地震応答解析の余裕度について  
(7号機残留熱除去系配管, 原子炉隔離時  
冷却系ポンプ基礎ボルト評価の例)

平成20年3月7日

東京電力株式会社

## ■ 前回WGにおけるご質問

# 残留熱除去系配管による評価 (2/2)

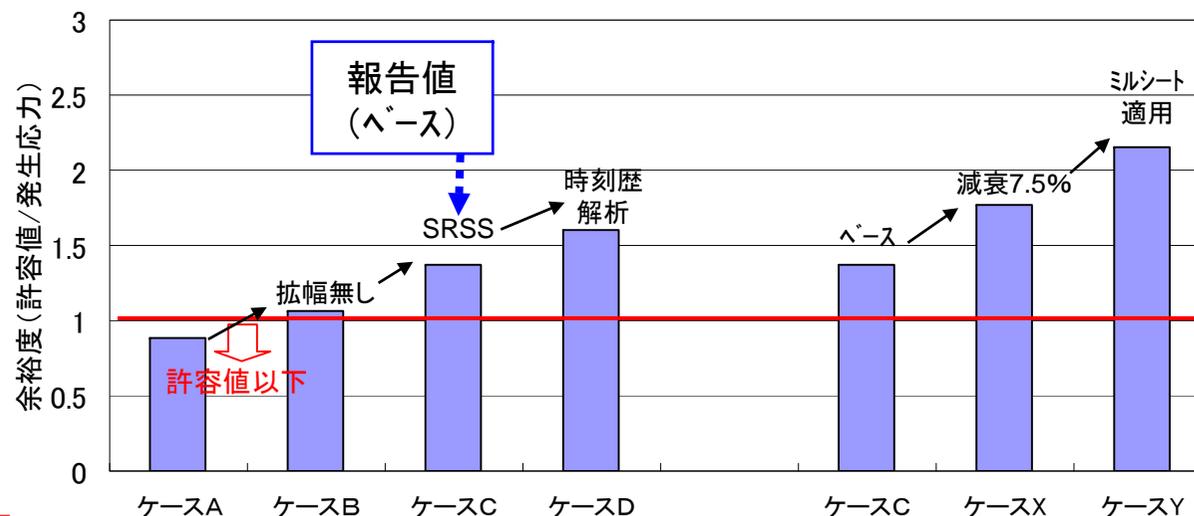
- 地震動は3次元であり、その影響評価をした上で設計的な評価を行うことが必要。基礎ボルトを例に影響の度合いを確認すること

評価箇所: TEE(42) ← 1次応力が大きい箇所

余裕度2割
